Technical *Info*

Alteração ao equipamento de origem dos tensores no Ford 1,8 Diesel (CT 983 K1/K2)

Imagem 3 Tensão especificada

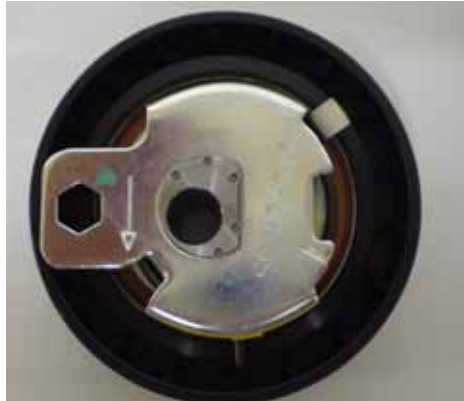
O rolo tensor no *kit* difere, em termos técnicos, do montado no veículo.

O novo modelo do rolo tensor, segundo a Ford, tem que ser montado em todos os motores diesel 1,8 aquando da mudança da correia dentada. Devido à construção totalmente diferente, coloca-se a questão da montagem e do ajuste correcto.

O novo modelo constitui um rolo tensor semi-automático que é montado em posição central em lugar do tensor manual (5 0 Nm). Após a montagem da correia dentada, a tensão é ajustada como de costume no disco, mediante uma chave para parafusos sextavados internos, em direcção da seta estampada. Aqui deve observar-se que o entalhe em posição de apróx. 3h00 fique defronte do ponto de encosto. Em alguns modelos mais antigos, o revestimento deve ser desbastado entre 1e 10 mm com uma lima na área do rolo tensor.
